Сечение по двери

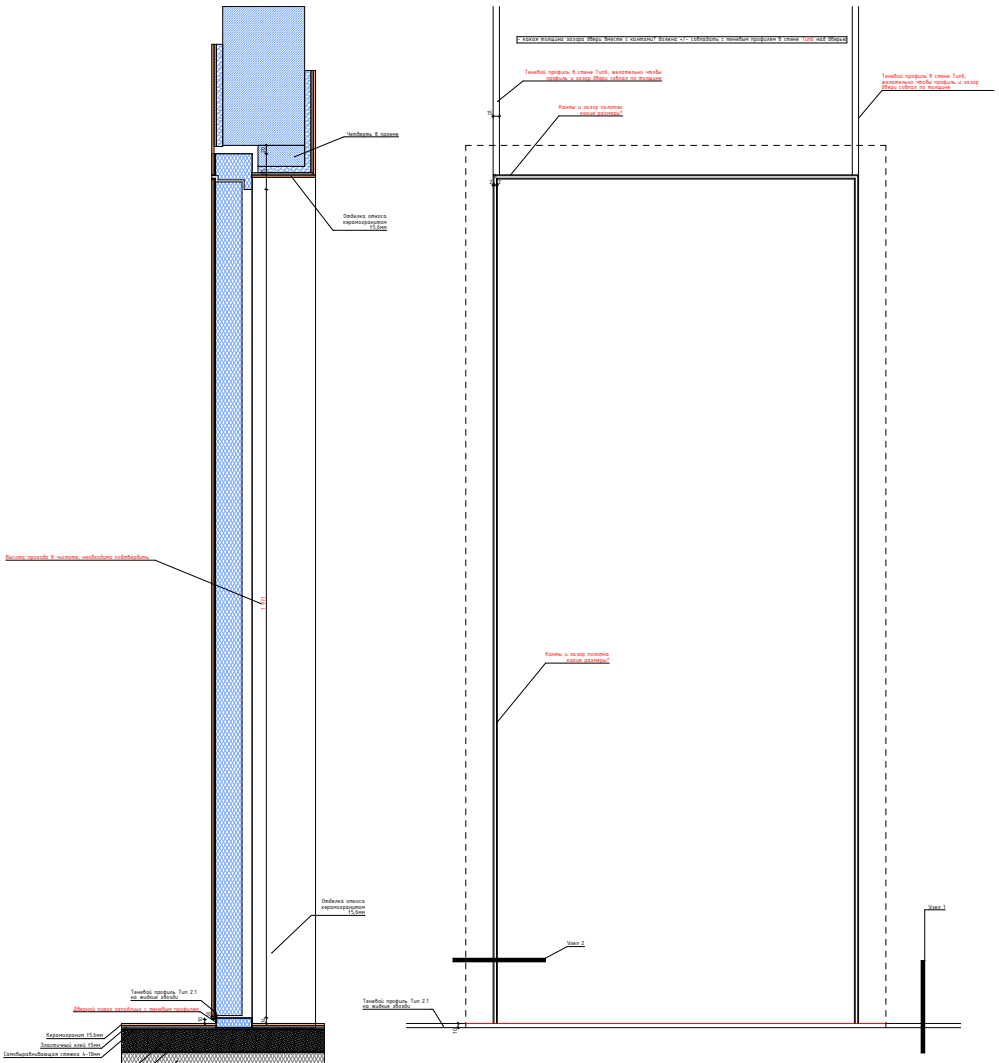
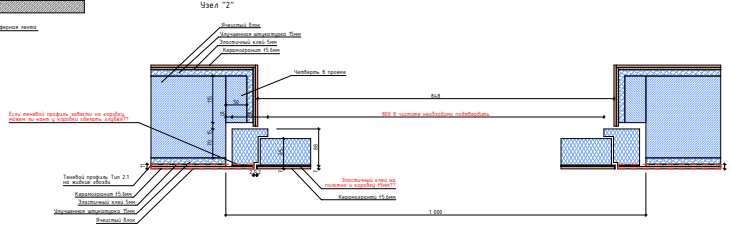
Шаги Кружко:
- порог двери был заполнен с линейным профилем
- высоты зазора полотна от пола соблюдена с высотой линейного профиля 10мм
- толщина керамогранита с клеем на полотне двери должна быть профиль 7-8мм, иначе порог двери съедет вплоть провиз и не будет в одной плоскости с линейным профилем
- зазор между полом и дверью должен быть не более 14мм, если с Подложкой сохраны потребуется больше высота порога, нужно будет дополнительно быстро стяжку
- какая толщина зазора (двери бокса и контакт? должно +/- соблюдать с линейным профилем в стене Тип6 над дверью
